OBJET Porter à connaissance – PLU de LES TOURETTES

Nous accusons réception du dossier du projet de modification simplifiée n°1 du **PLU de la commune de LES TOURETTES**, transmis pour avis le 13/06/2018 par votre service.

Modification simplifiée n°1 du PLU des Tourrettes

Conformément à l'article L 153-40 du Code de l'urbanisme, vous m'avez transmis la décision de prescrire la **modification N°1 du Plan Local d'Urbanisme** de la commune « LES TOURRETTES ».

Servitudes I4 RTE
sur le territoire de la commune de LES TOURETTES

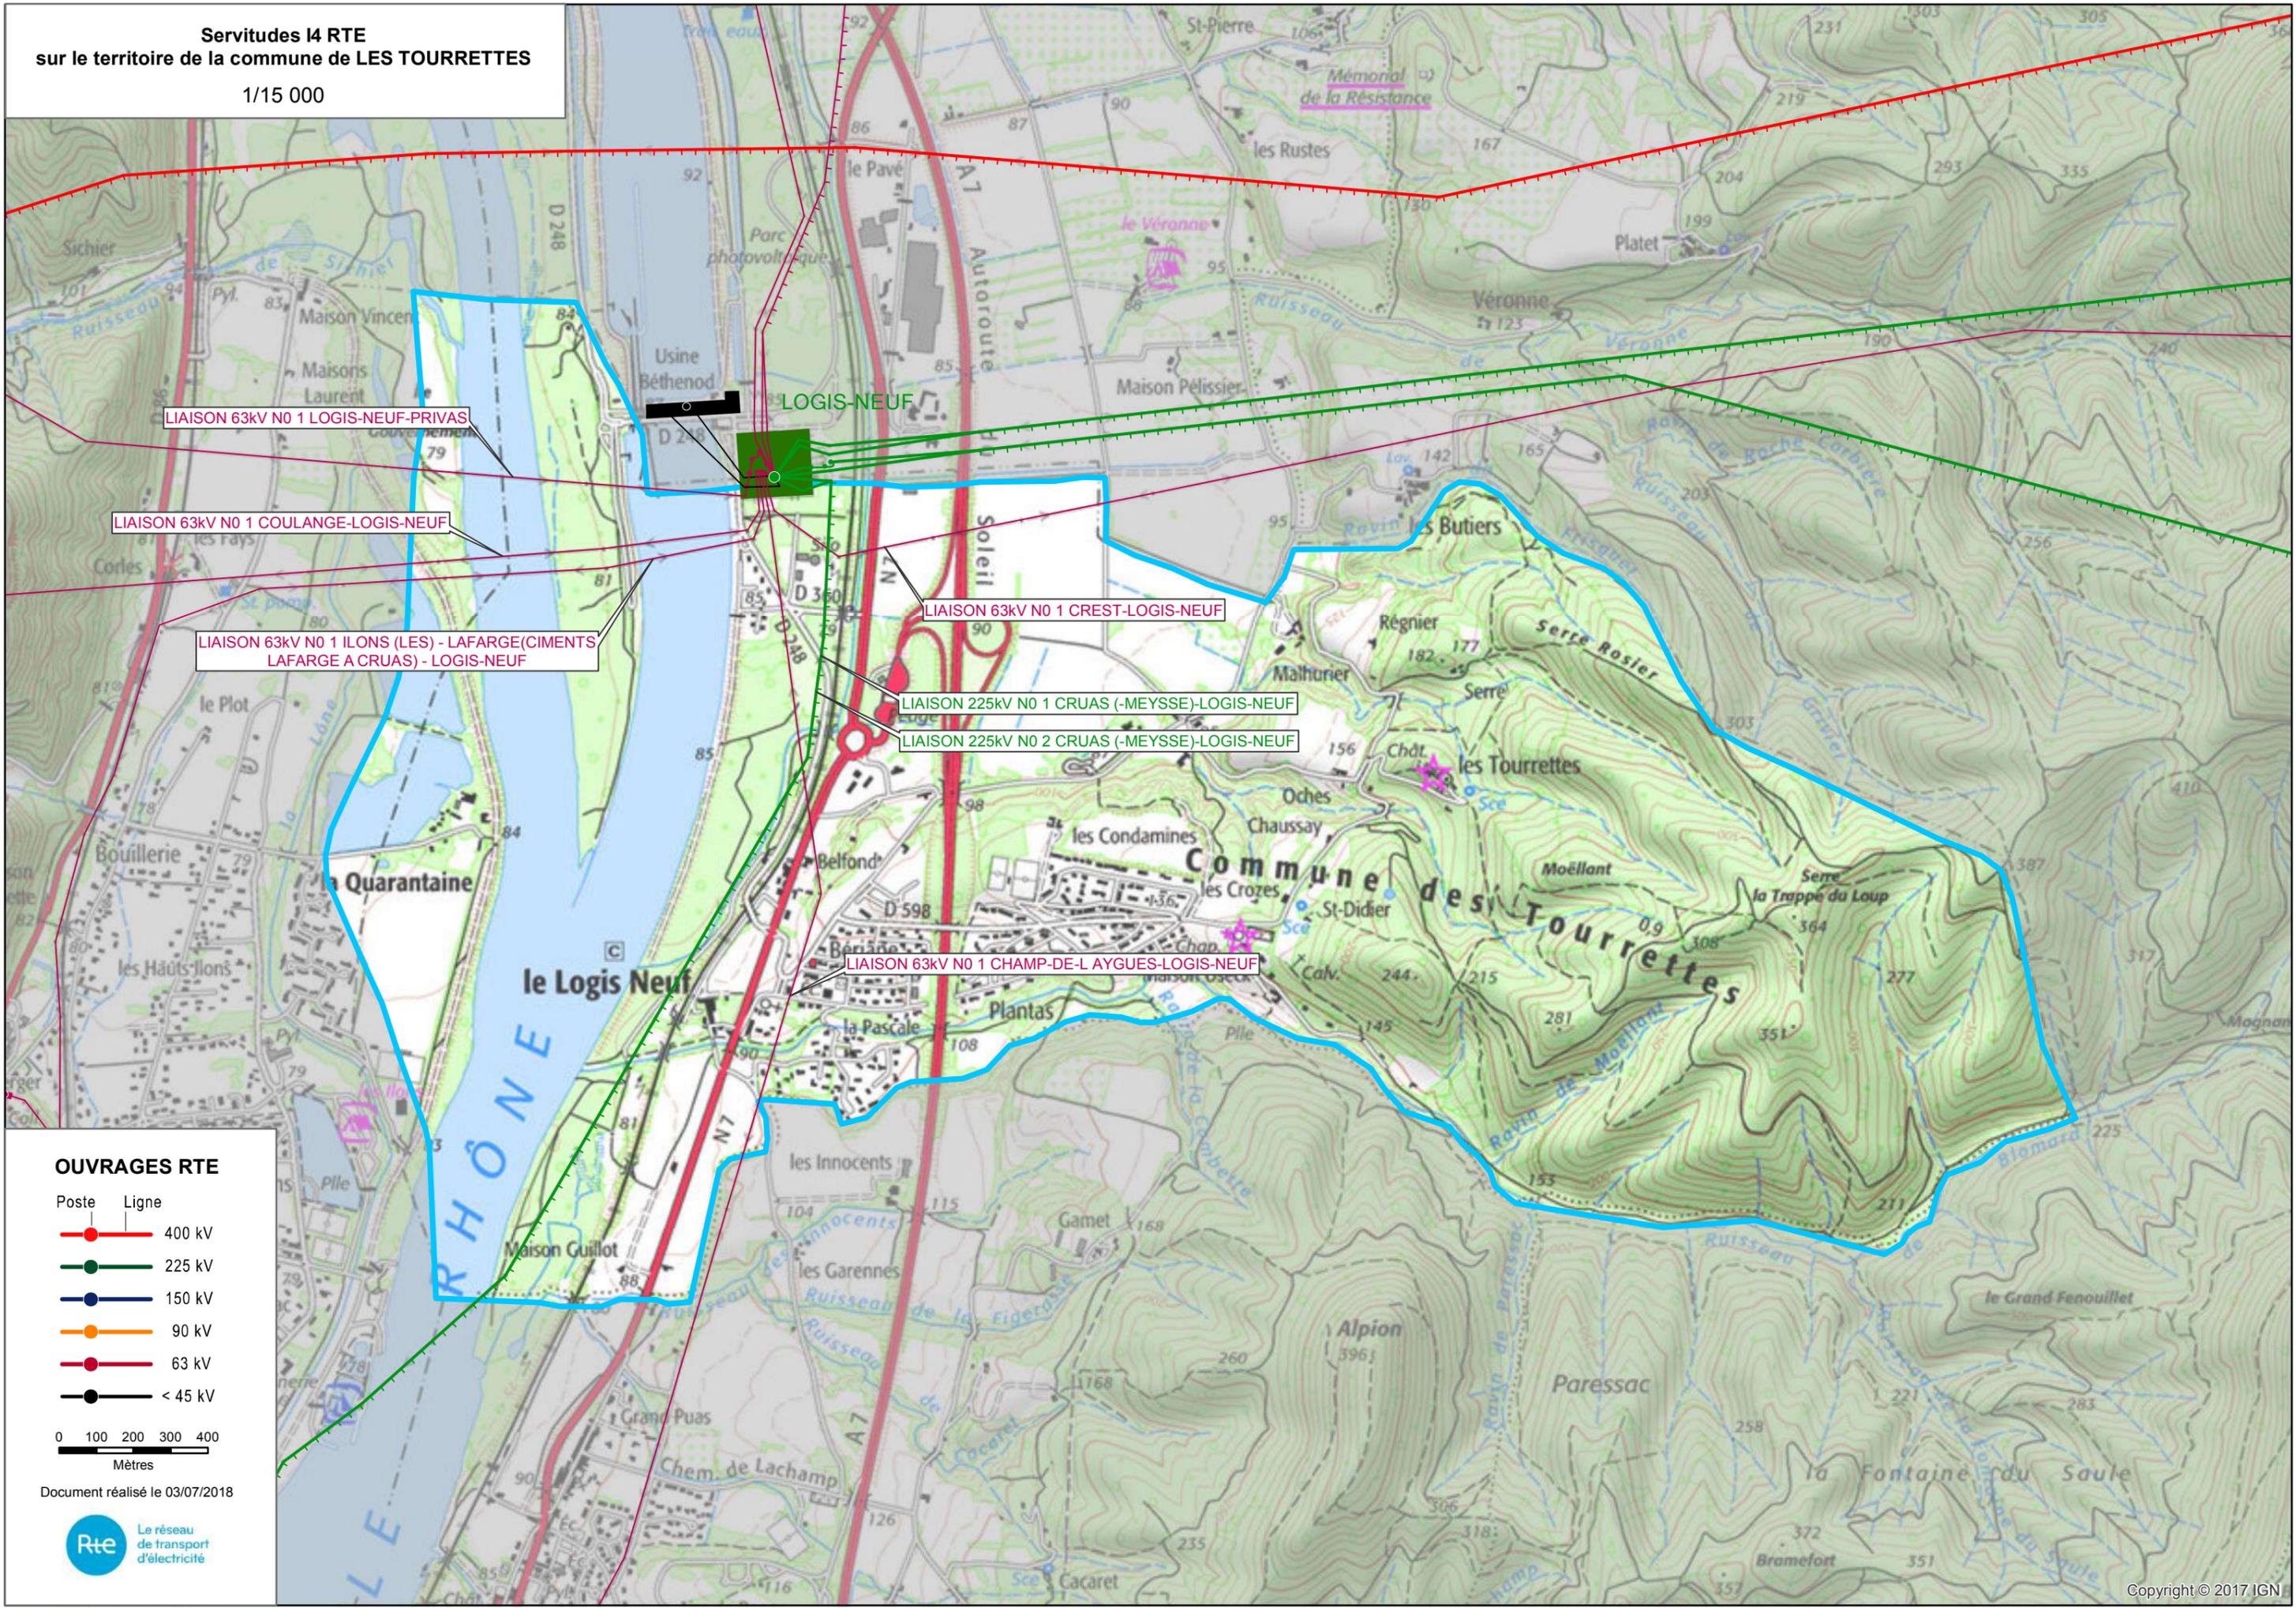
Nous vous demandons d'insérer, en annexe du plan local d'urbanisme, conformément aux articles L.151-43 du code de l'urbanisme et aux articles L.321-1 et suivants et L.323-3 et suivants du Code de l'énergie, les servitudes des ouvrages électriques listés ci-dessus (servitudes I4).

Vous trouverez en annexe à ce courrier une carte permettant de les situer.

Nous vous demandons que sur les documents graphiques, le report du tracé des ouvrages existants soit réalisé de façon à faire apparaître clairement, par un surlignage sans ambiguïté, l'axe des implantations d'ouvrages, et que soient retranchés des espaces boisés classés, des bandes de :

- 30 m de large de part et d'autre de l'axe des lignes 63 000 Volts
- 80 m de large de part et d'autre de l'axe des lignes 2 x 225 000 Volts
